これでいいのか、浜岡原発3・4号の基準地震動Ss 耐震安全性バックチェック報告の問題点

大阪府立大学大学院工学研究科 長沢啓行(生産管理システム)

図 28: 東海・東南海・南海地震と富士川河口断層帯等との連動評価 (EW, 第 4.21 図 [3], 富士川河口断層帯は下図のように時間遅れが大きく波形合成にあまり寄与しない)

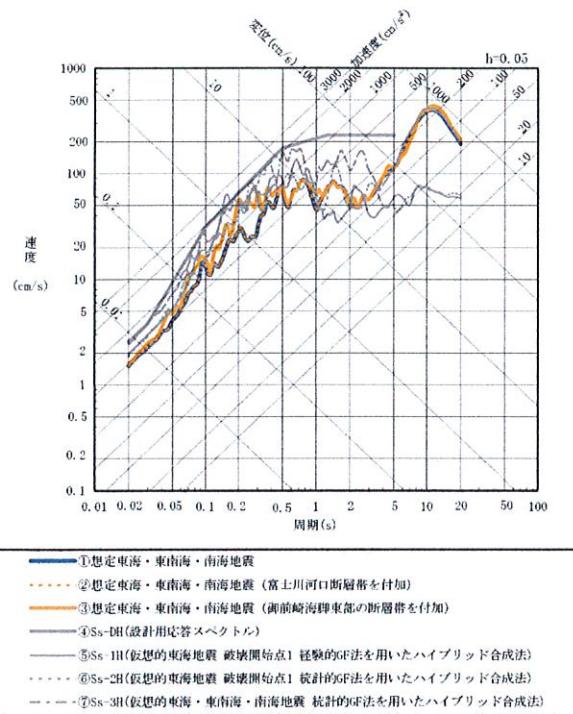
(8) 想定東海・東南海・南海地震と富士川河口断層帯との連動では、図 29 のように富士川河口断層帯の破壊時期がずれるため全体への影響は少ないが、「御前崎海脚東部の断層帯」との連動(図 28 参

照)や「A21 背斜以南の背斜構造を含む石花海海盆西縁断層帯」との連動(図 26 および図 27 参照)では、地震動全体への影響が大きく、しかも、二つの地震の間の位相のずれに大きく左右される。条件次第では、Ss-DH と Ss-1H~Ss-3H を合わせた基準地震動を大幅に超えることも予想される。中部電力はそれを調べるには無限の計算が必要だと難色を示しているが、正確な計算が必要なのではなく、最悪の場合にどれだけ大きな地震動になるおそれがあるのかを見極める必要がある。そうでなければ、シミュレーションの意味がなかろう。

不確実さを考慮するのであれば、仮想的東海地震でプレート境界面と敷地との距離を約 19km から約 14km に近づけた場合を評価すべきだし、仮想的東海地震と「A21 背斜以南の背斜構造を含む石花海海盆西縁断層帯」などとの連動も評価すべきであろう。

図 30: 柏崎刈羽 1~4 号解放基盤表面のはぎとり波 (EW) と旧指針の基準地震動 S₂ (はぎとり波は、赤:1 号、青点線:2 号、緑一点鎖線:3 号、黒破線:4 号、新指針の S_s は周期 0.03~0.3 秒で旧指針の S₂ とほぼ同じ)

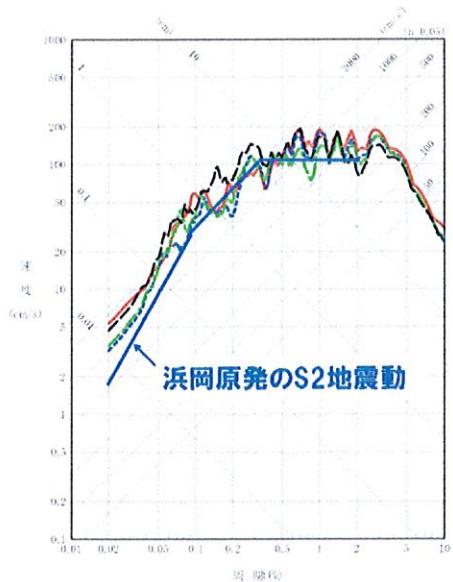
(9) 新潟県中越沖地震による柏崎刈羽原発敷地内解放基盤表面でのはぎとり波は、図 30 のように、中部電力の策定した基準地震動(水平動は Ss-DH と Ss-1H~Ss-3H を合わせたもの)を超える。この事実は全電力会社が真摯に受け止めるべきであり、柏崎刈羽原発の特殊性に矮小化してはならない。現に、それを超えると推定される岩手・宮城内陸地震 M7.2(暫定)が 6 月 14 日に生じている。岩手・宮城内陸地震の震源ごく近傍で逆断層の上盤直上に位置する一関西(いちのせきにし)では最大加速度が地表で 4022gal(cm/s²)、地下で 1078gal(いすゞ

新潟中越沖地震による地震動を事前には誰も予測できなかった以上, このはぎとり波を「震源を特定せず策定する地震動」に加える必要がある. それだけに留まらず, 基準地震動 Ss の決め方を抜本的に変更し, これまでに観測され, また, 今後観測されるであろう M7.3 以下の地震の解放基盤表面相当位置での地震動(はぎとり波)をすべて「震源を特定せず策定する地震動」に加える必要がある. その地震動に耐えられない原発は即刻閉鎖すべきである.

図 31: 岩手・宮城内陸地震 M7.2 で観測された地震観測記録の応答スペクトル(赤: 一関西 IWTH25, 青: 東成瀬 AKTH04, 緑: IWTH26, 黒: MYG004, 紫: ATK023)

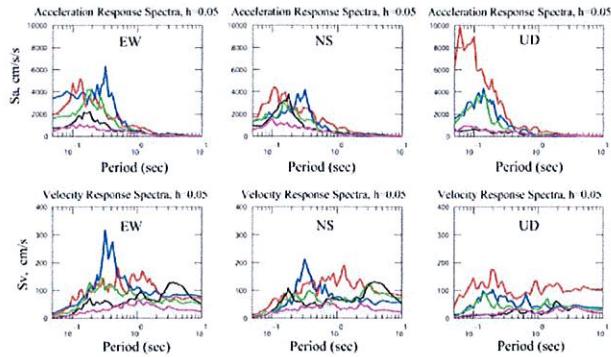
れも 3 成分合成) という極めて大きな地震動が観測された [11]. しかも, 上下動が極めて大きく, 地表では 3866gal で水平動の約 3 倍, 周期 0.06 秒における加速度応答スペクトルは図 31 のように上下 UD で 9853gal にも達した. 地下でも, 最大速度は水平動の 1.5 倍を超えていた. 一関西の地下地震計は深さ 260m, S 波速度 1810m/s の岩盤に設置されており, 原発解放基盤表面に求められる 700m/s 相当をはるかに超える. この地下地震動を解放基盤表面位置でのはぎとり波に換算すれば, 柏崎刈羽原発のそれを確実に超えるであろう. この地下観測点の地震動も地下構造で增幅されたと言えるのであろうか. また, 東成瀬(地表)で観測された地震動の速度応答スペクトルは, 周期 0.32 秒で 316cm/s に達している. これほど大きな地震動が現に観測されているということを肝に銘じ, 地震動の過小評価を最大限に回避する義務を怠ってはならない.
